原子力発電所に係る状況について

2013年10月31日
関西電力株式会社

主要課題2 高浜発電所の津波評価(2/3)

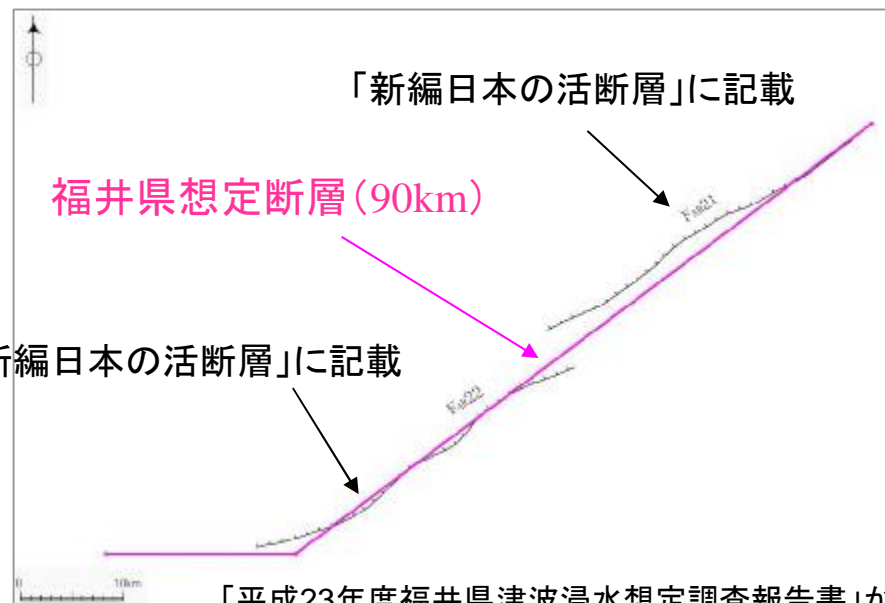
- ・「行政機関の津波評価について、その内容を精査した上で、科学的・技術的知見を基準津波に反映させること」という新規制基準に従い、福井県が長さ約90kmと想定している若狭海丘列断層について科学的知見をもとにデータを精査した結果、長さは38km程度と評価し、申請した(H25.7.8)
- ・規制委員会は、審査会合(7/23)にて若狭海丘列断層(90km)を基準津波の波源の一つとして評価するよう指摘

- ・審査を早期に進めるために、若狭海丘列断層(90km)に近傍の海底地すべりを組合せた津波水位を基準津波とし対策を説明(8/14、9/18)

○当社は、海上音波探査記録の再解析の結果、「新編 日本の活断層」が示す位置には、断層が認められず、「新編 日本の活断層」が示す位置の北西部に、数条の断層が確認されていることから、これらのうち、FAR21付近の約38kmを最も大きな波源として評価した。

主要課題3 断層の3連動 (FO-A,Bと熊川断層) (2/2)

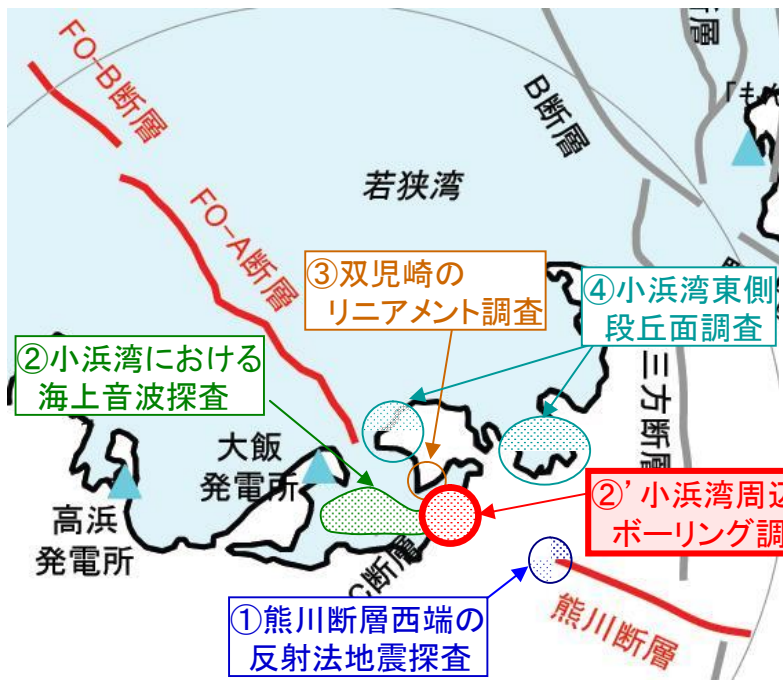
【規制委員会からの指摘】

- ・三連動の蓋然性が小さいという関西電力の主張の妥当性を判断するには、データが十分ではない
- ・大飯のトレンチと同じで、データをしっかり示せば一致した結論が出る

【当社の対応】

- ・これまでの調査結果を再整理し丁寧に説明するとともに、小浜湾内での追加ボーリングによる海底地質調査など調査データの拡充にも取り組む

④小浜湾東側段丘面調査

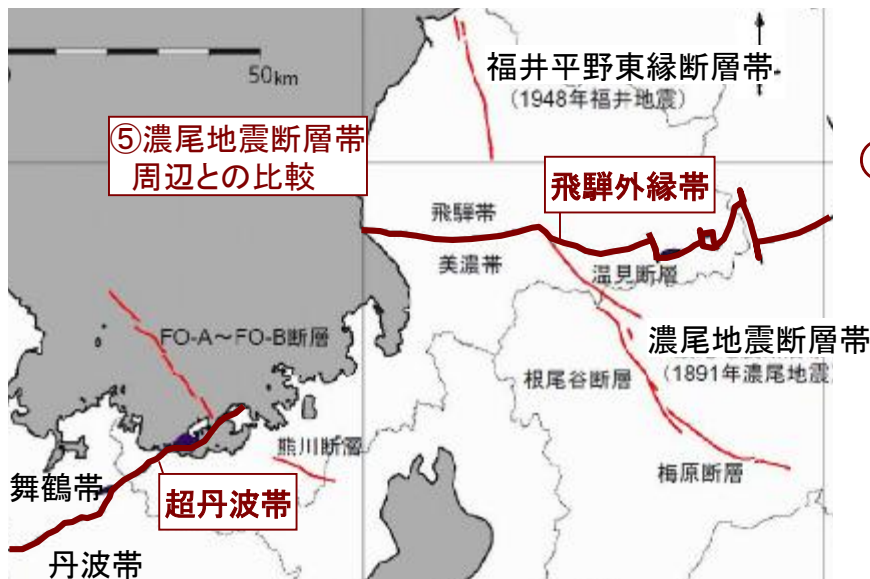
海上音波探査結果が示す基盤の変位は熊川断層とFO-A断層をつなぐ可能性ありと一部から指摘あり

双児崎にFO-A断層と熊川断層の連続性を示唆する地形のずれありと一部から指摘あり

断層活動により、小浜湾東側の地盤が西側に比べて沈降していると一部から指摘あり

FO-A~FO-B断層と熊川断層の関係は連動した濃尾地震断層帯に類似と評価会合で指摘

→ 基盤の変位は熊川断層とFO-A~FO-B間の方向と斜交しており、表層の変位は、マウンドの形状である (②' 追加ボーリング調査を実施)

→ 断層活動を起因とする横ずれや段差無し

→ 東西の同年代の古い地層の高さを調査した結果、沈降していない

→ FO-A~FO-B断層と熊川断層との間に超丹波帯が存在
連動していない濃尾地震断層帯と福井平野東縁断層帯 (両者間に飛騨外縁帯が存在) との関係に類似
